建屋滞留水の水位監視手法見直しについて

2023年6月29日

東京電力ホールディングス株式会社

雨水散水設備の記載の削除に関するご相談

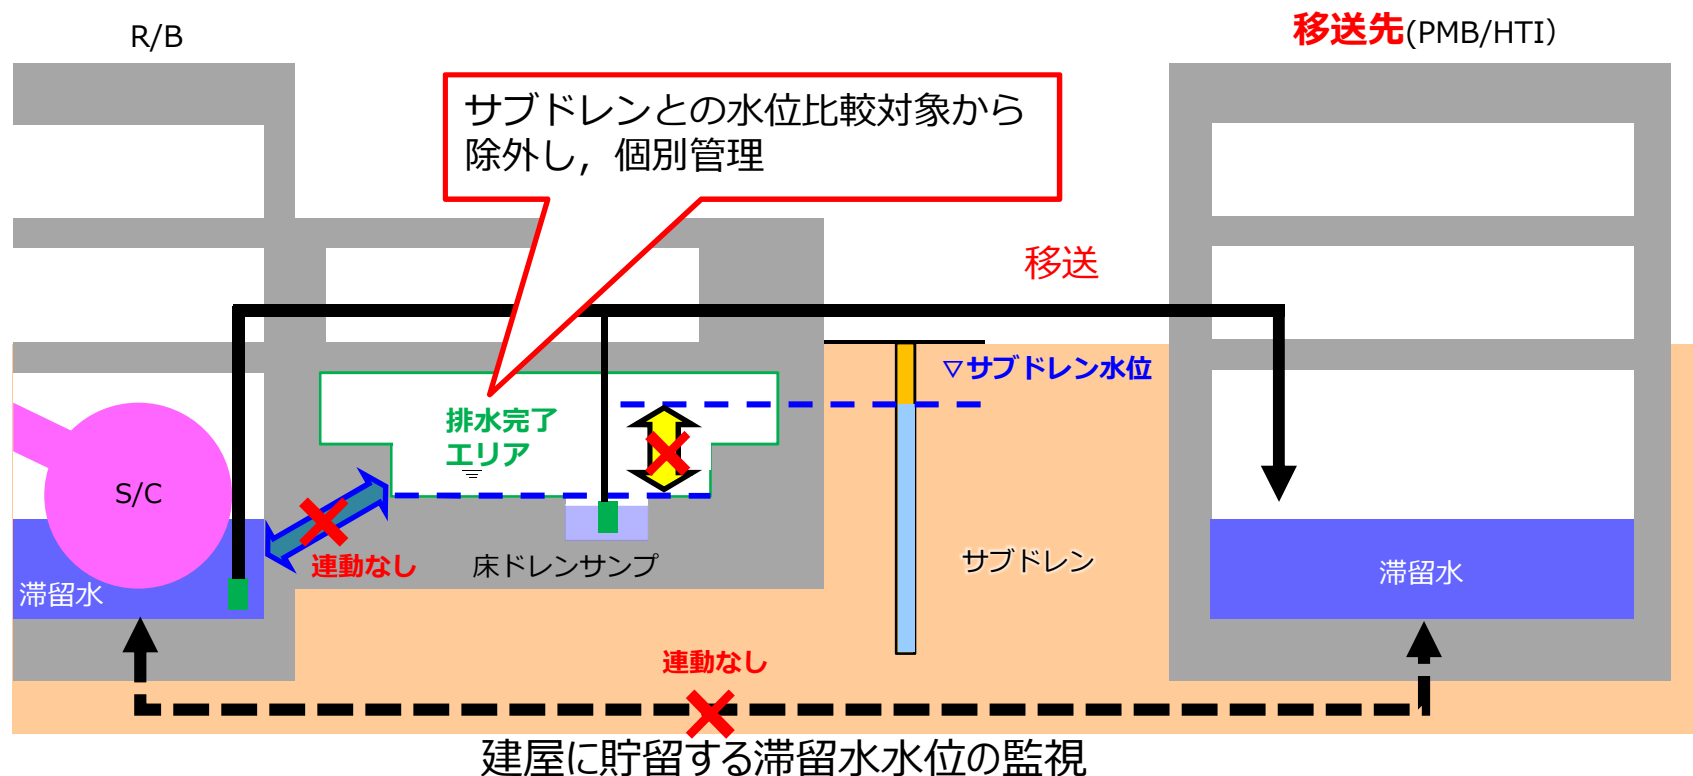
■ 変更案

本編において「建屋に貯留する滞留水」とは、1～4号炉タービン建屋、1～4号炉原子炉建屋、1～4号炉廃棄物処理建屋、プロセス主建屋及び雑固体廃棄物減容処理建屋のうち、**1～3号機原子炉建屋、1～3号機原子炉建屋と連動している建屋及びその移送先の建屋**の滞留水をいう。ただし、水位安定エリアに貯留する残水、排水完了エリアに貯留する残水及び床面以下に貯留する残水を除く。

- 上記の変更に伴い、「2.5 汚染水処理設備等」、「2.6 滞留水を貯留している（滞留している場合を含む）建屋」も合わせて一部記載を見直すこととする。

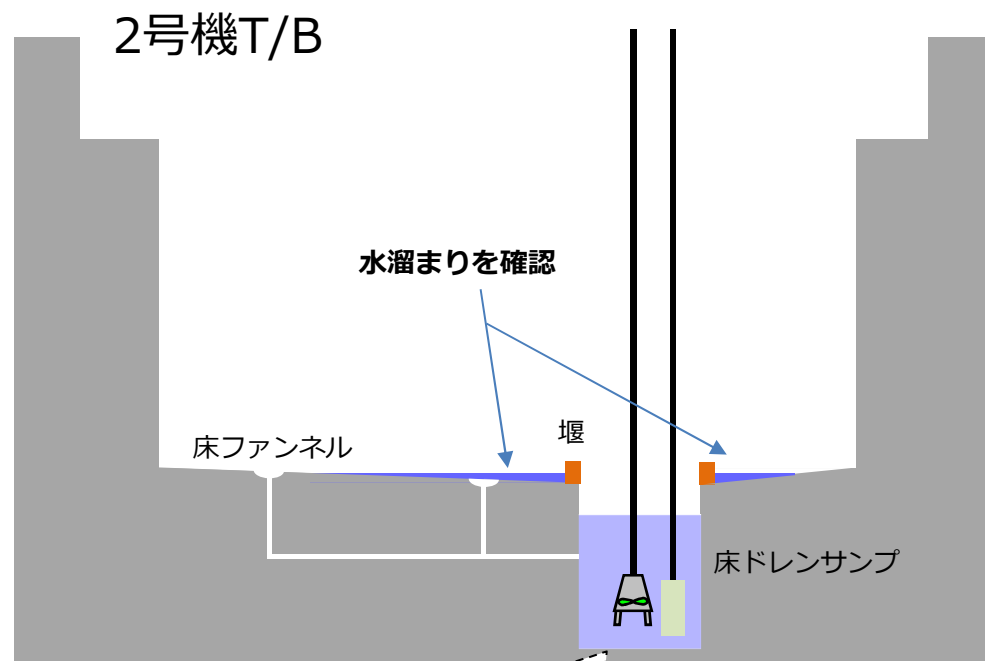
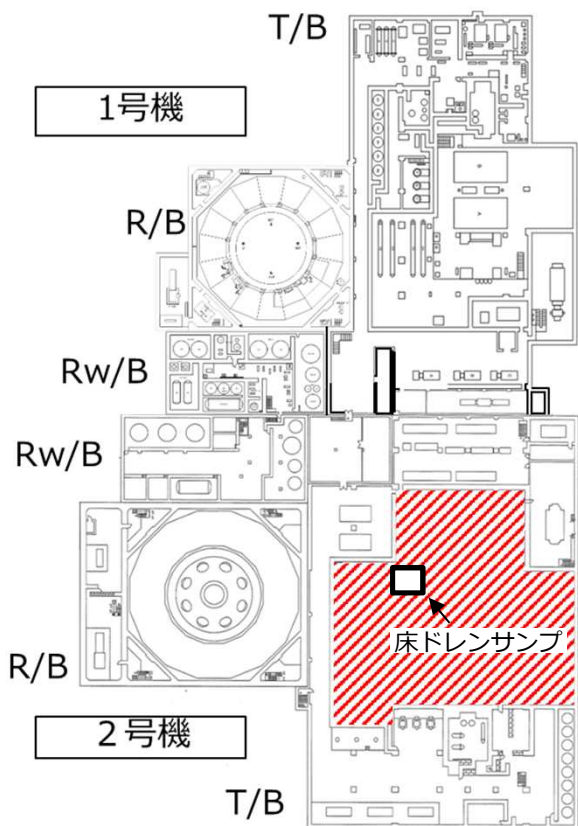
- 水位管理エリアの個別管理の拡大及びサブドレン水位の更なる低下を目的として、床面露出しているT/B他※について水位監視の見直しを実施していく。
- 現在、床面露出しているT/B他※については、1～3号機R/Bの水位より十分高い床面レベルであり連動が切れている状態である。また、雨水や地下水起因による建屋内への流入はあるが、1～3号機R/Bの高濃度滞留水が流入する可能性が低いいため、排水完了エリアとして管理していく。

※：1号機タービン建屋，1号機廃棄物処理建屋
 2号機タービン建屋，2号機廃棄物処理建屋
 3号機タービン建屋，3号機廃棄物処理建屋，3，4号機サービス建屋 4号機原子炉建屋，4号機タービン建屋，4号機廃棄物処理建屋

- 管理方法を変更する予定のエリアのうち、2号機T/B建屋について、地下階の床ドレンサンプ周辺に一時的に水が溜まっており、床ファンネルからの排水が緩慢になっている可能性がある。
- 溜まった水については都度排水を実施しているが、継続的な流入等によって繰り返し水溜まりが確認されている状況。
- 当該エリアには100mSv/h以上の高線量箇所があることを考慮しつつ、対策等について検討中。

サンプ内の水位計は、床面以下の指示を継続していることからポンプの故障や排水能力を超える流入が原因ではないと推定。

■ 課題

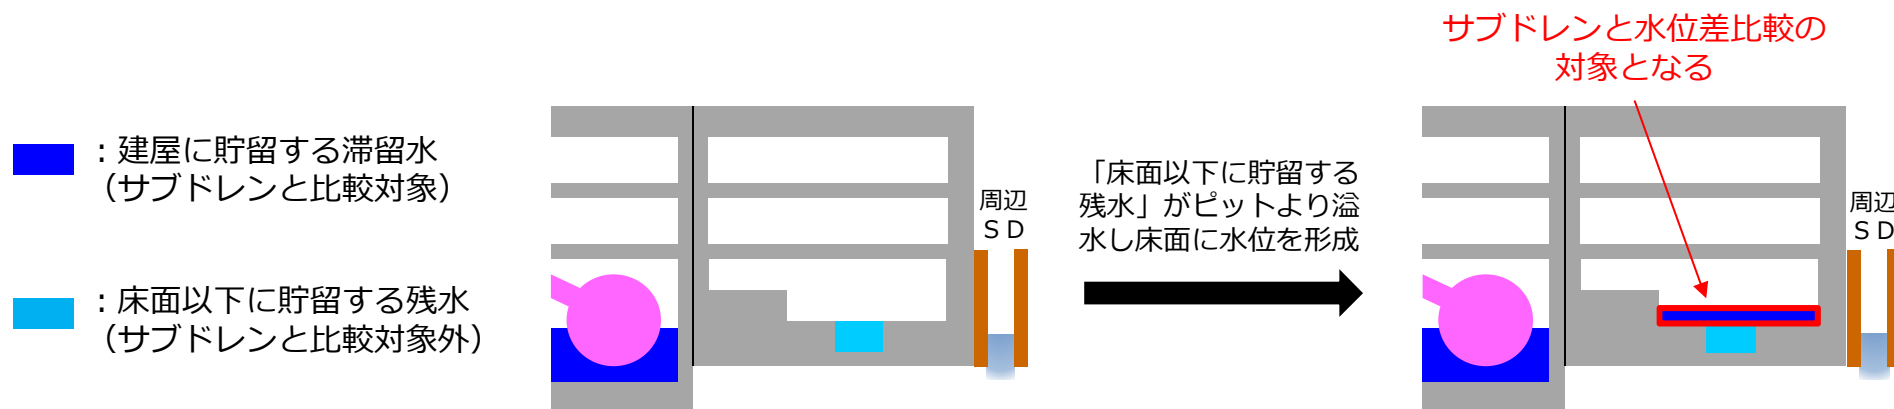
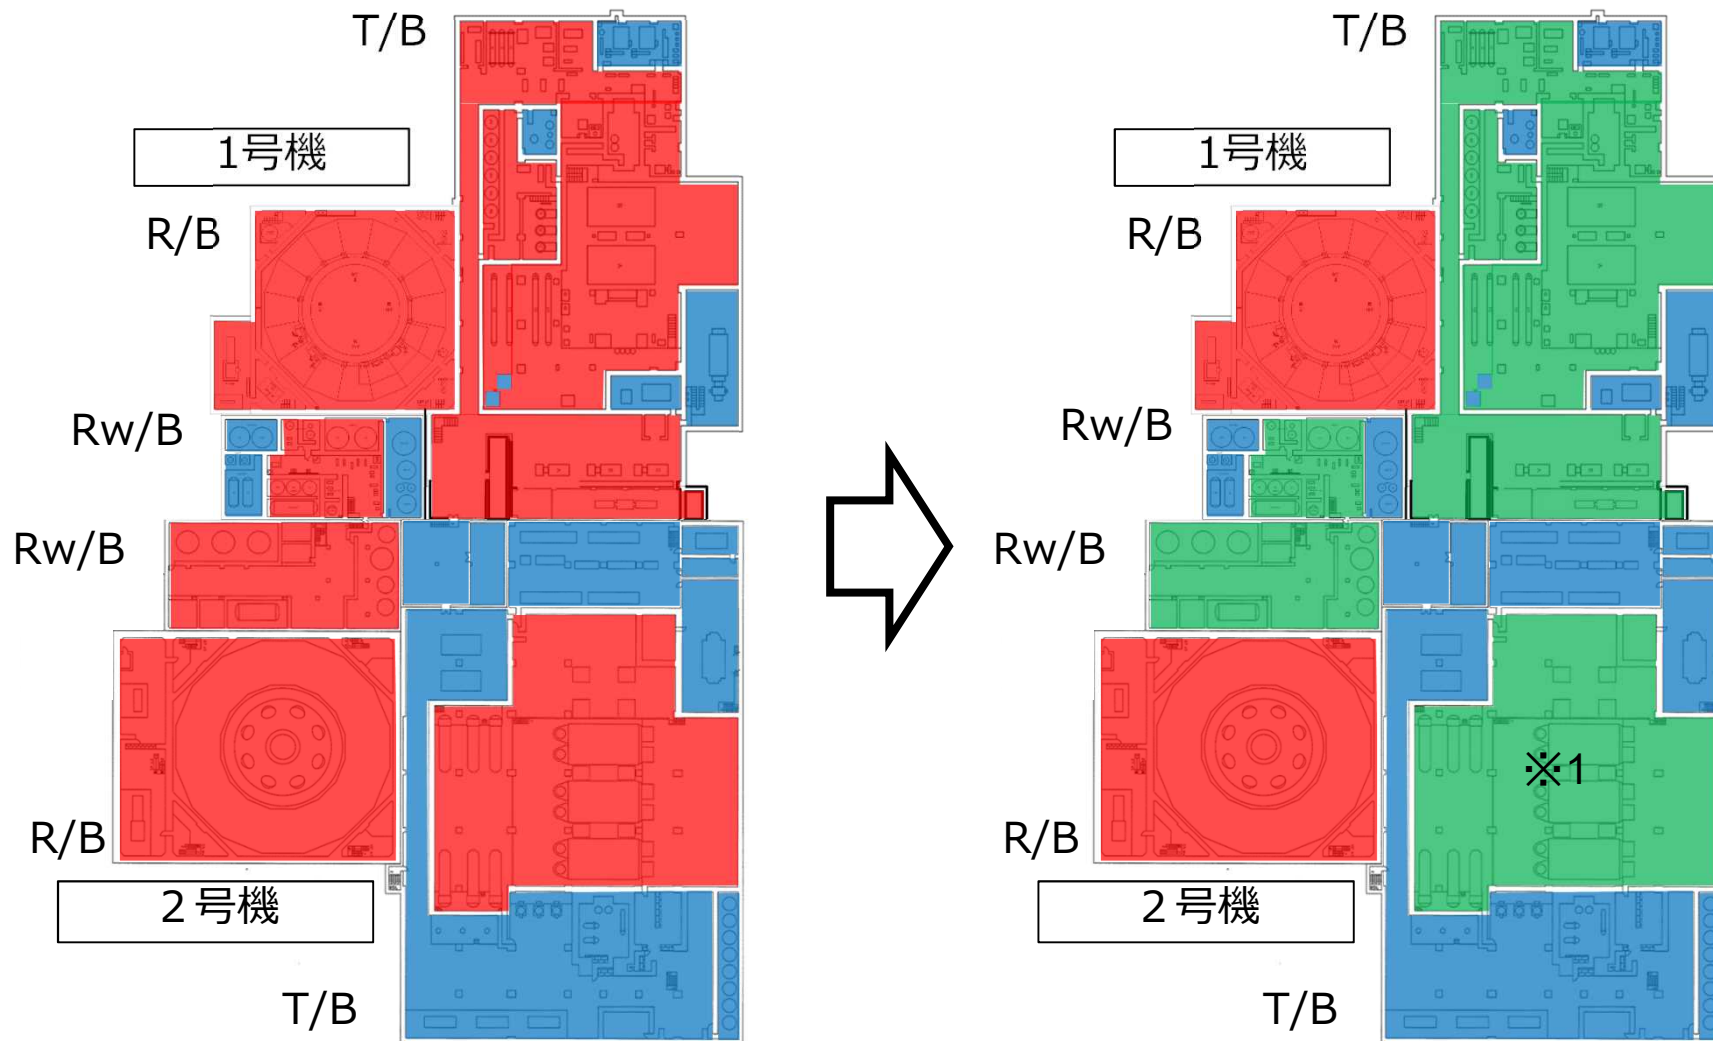
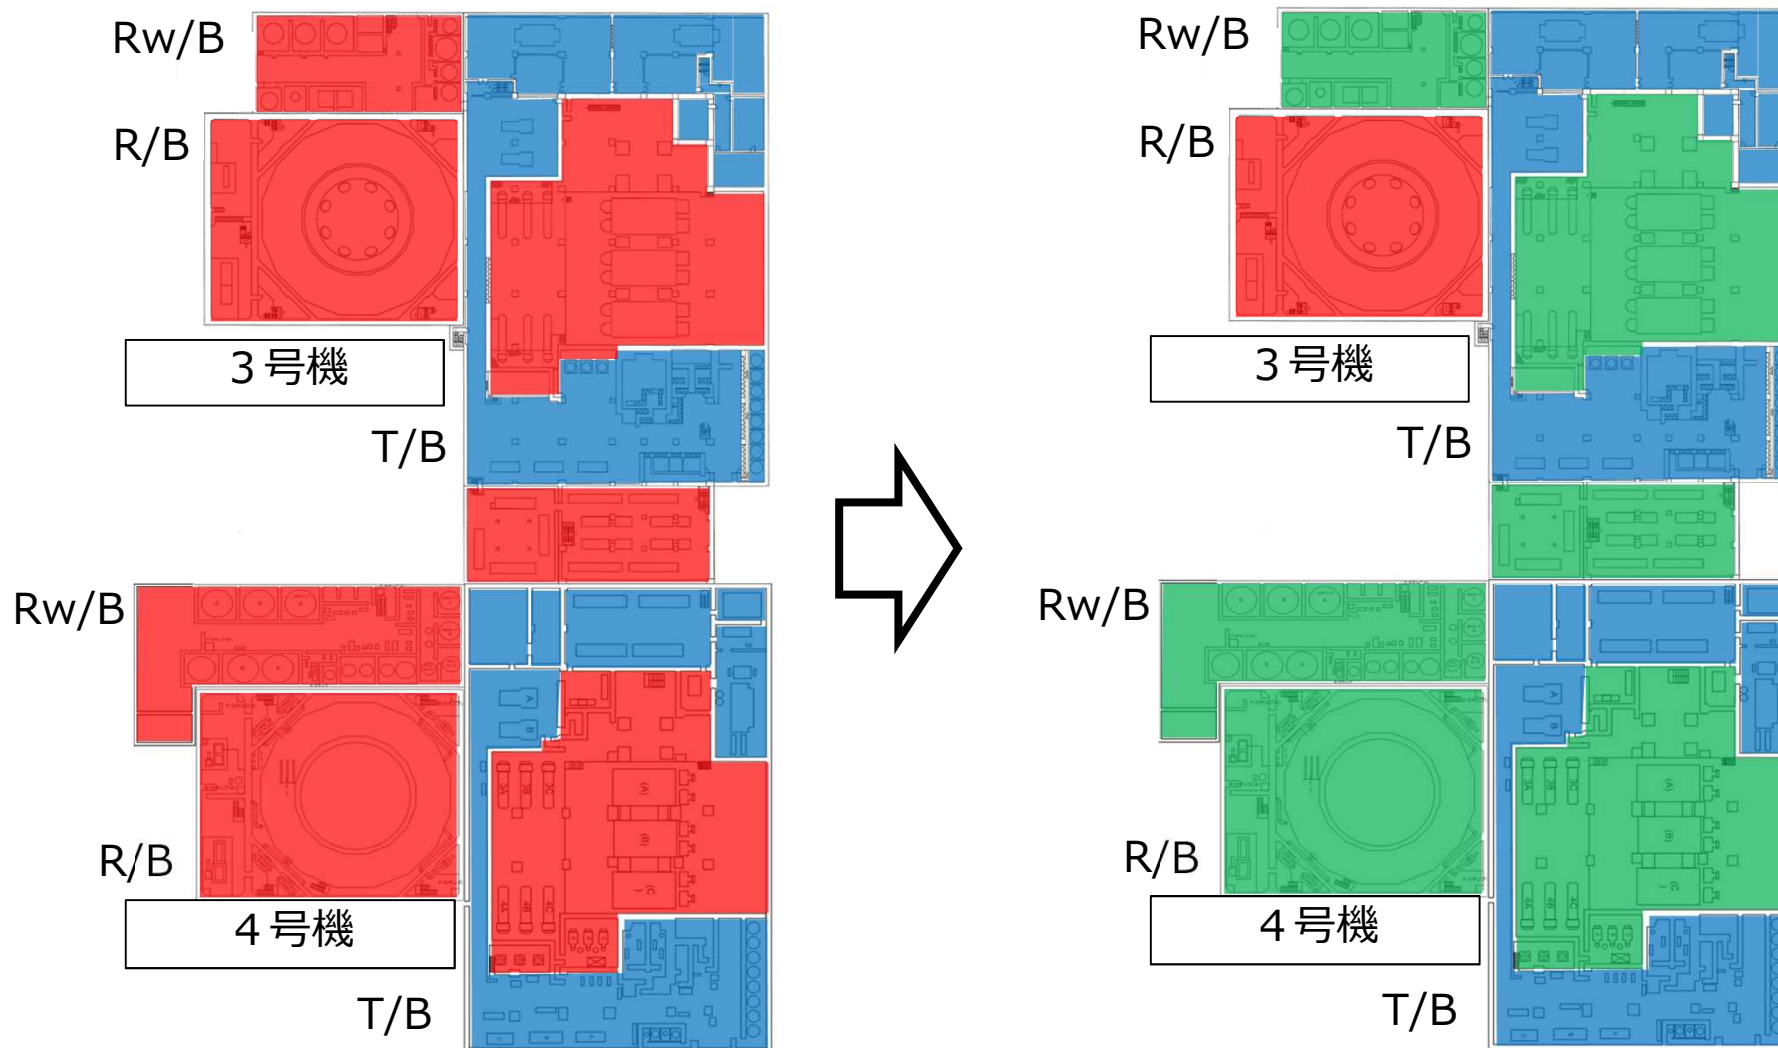
- 現状の管理方法の場合、燃料デブリ等が存在し、それに触れることで多量の放射性物質を含む1～3号機原子炉建屋の水と、一度床面露出が完了し、雨水や地下水に起因するその他の建屋の水を同等に扱わざるを得ず、リスクに応じて軽重をつけた運用ができていない状況。そのため、サブドレン水位をより低い位置で管理することが困難な状況となっている。

※1 一時的な水溜まりが確認されており、現在対策を検討中。

図-1 散水設備概略図

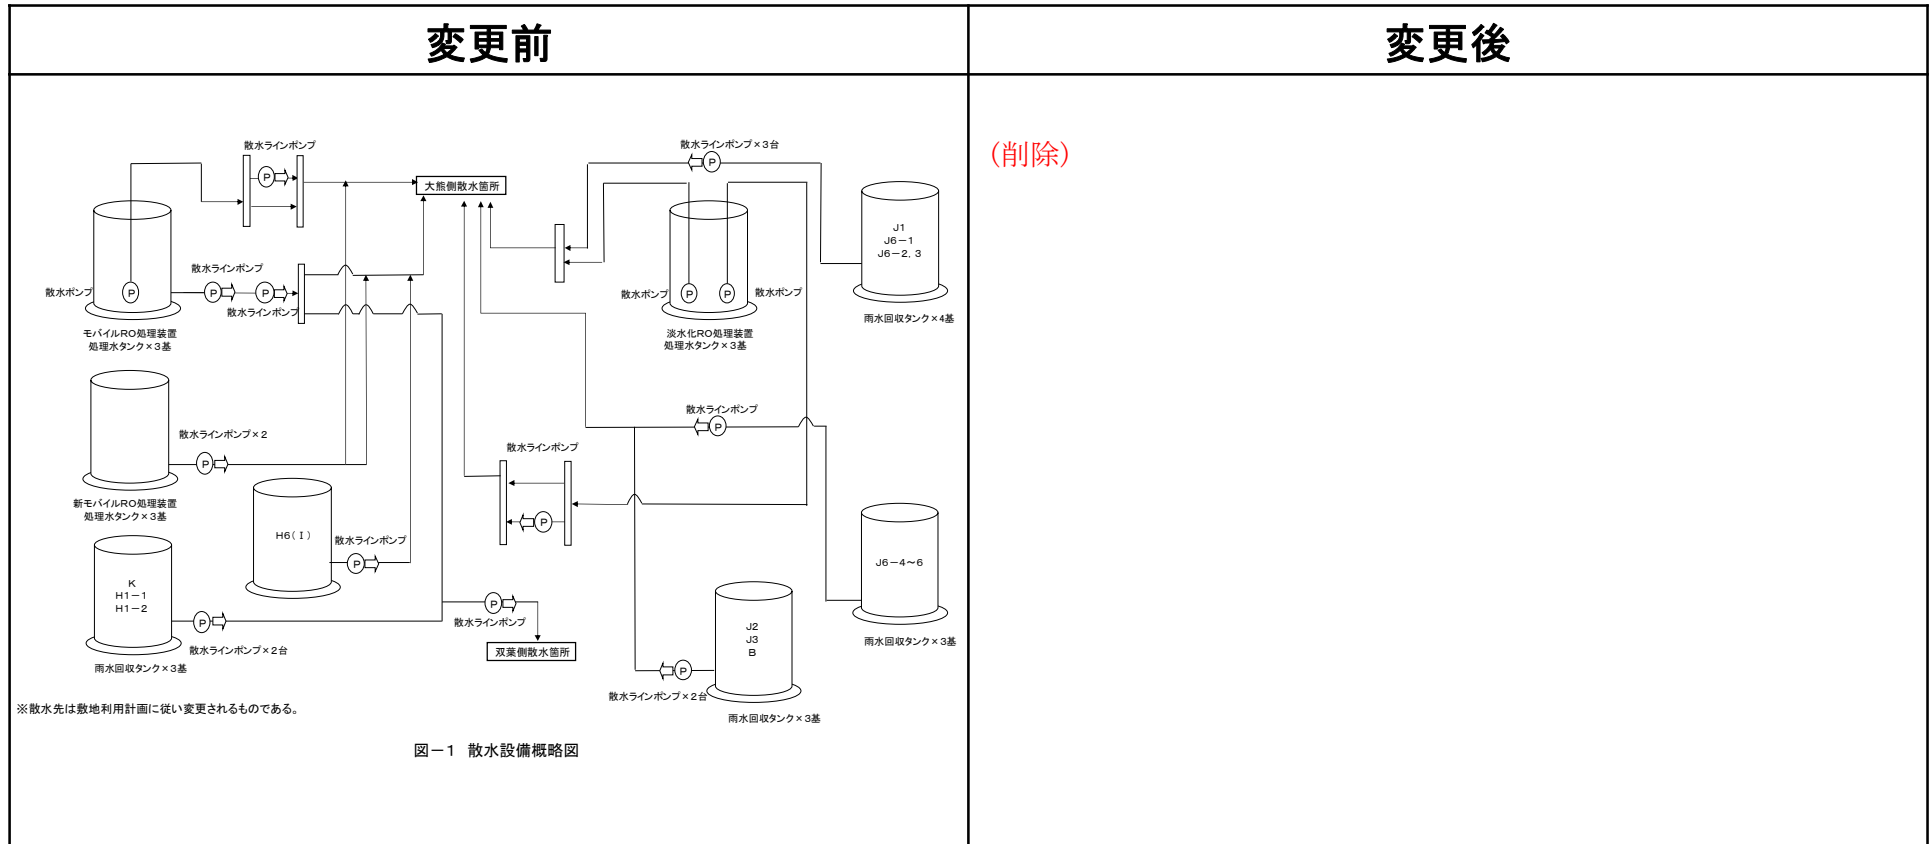
3. 実施計画の変更案

図-2 散水箇所概略図(2/2)【雨水回収タンク】

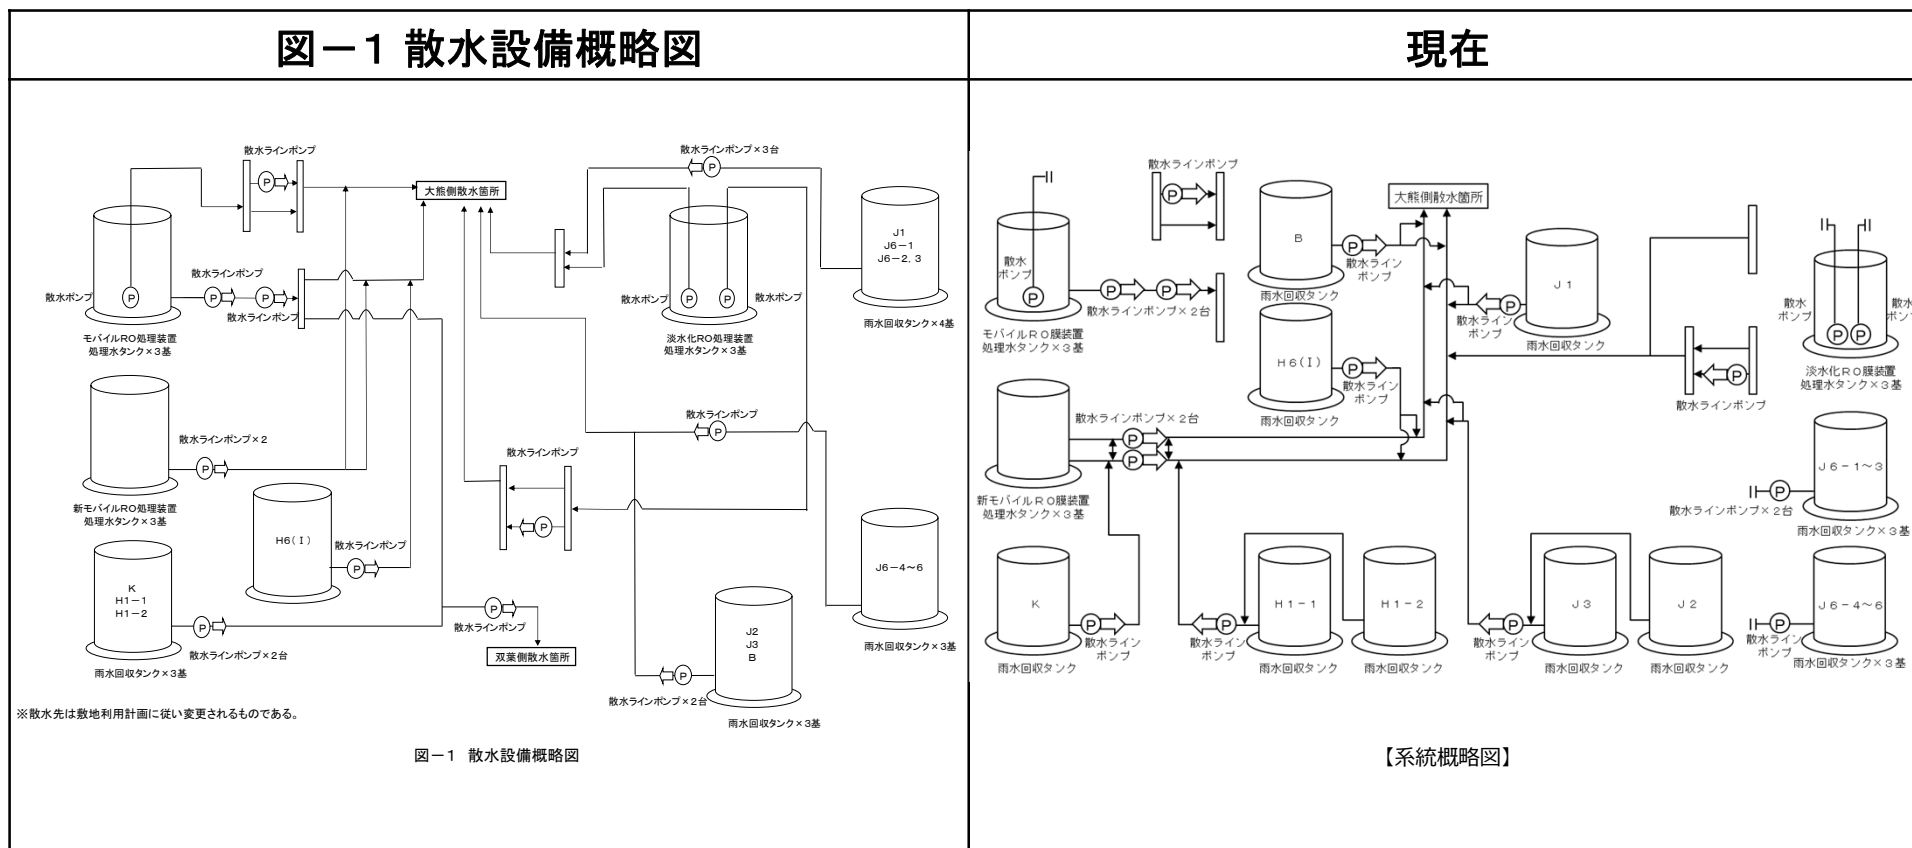
変更前	変更後
<p>図-2 散水箇所概略図(2/2)【雨水回収タンク】</p>	<p>(削除)</p>
